ASSUNTO:

ALTERAÇÃO DE TRAÇADO VIÁRIO

O CONSELHO MUNICIPAL DO PLANO DIRETOR DE DESENVOLVIMENTO URBANO, EM SESSÃO REALIZADA NO DIA 12/08/92, face ao disposto no artigo 263, da Lei Complementar nº 43/79, de 21 de julho de 1979, aprova:

RES. 1429/92

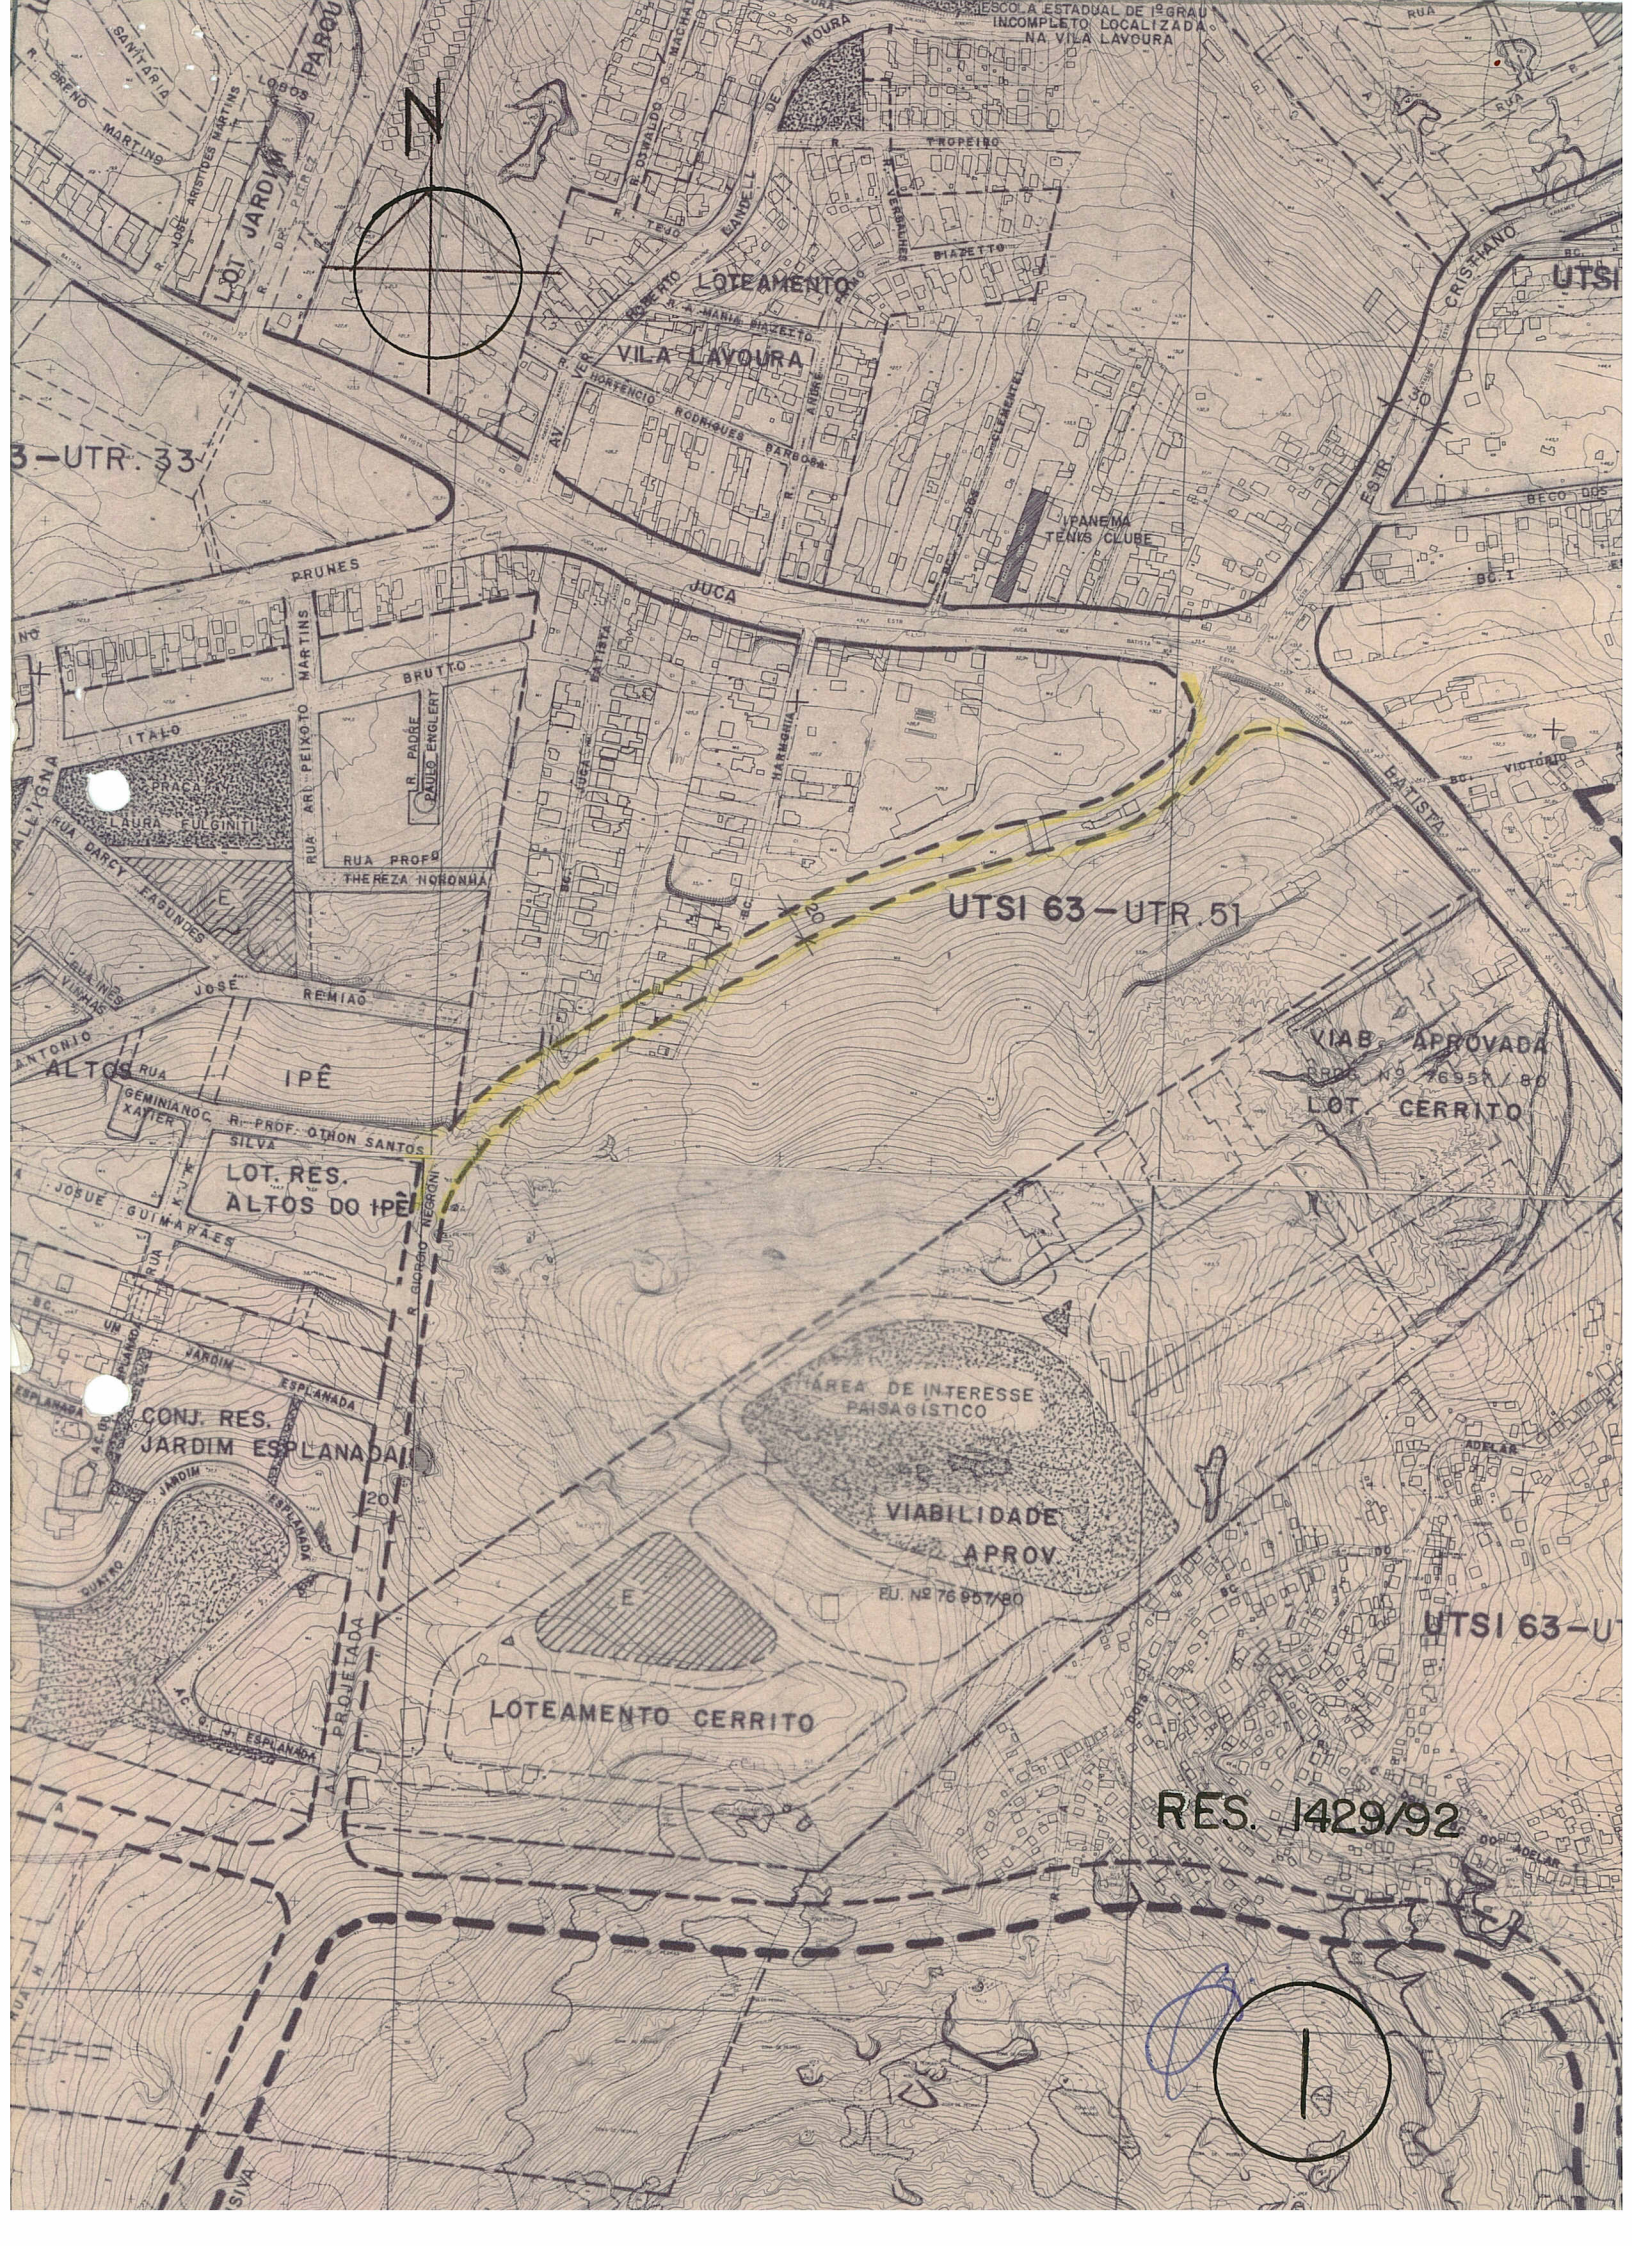
Alteração do traçado viário de prolongamento projetado da Av. Cristiano Kraemer, trecho entre as Estrada Juca Batista e Rua Giorgio Negroni, com gabarito de 20,00 metros, de acordo com o configurado em planta "2", anexa.
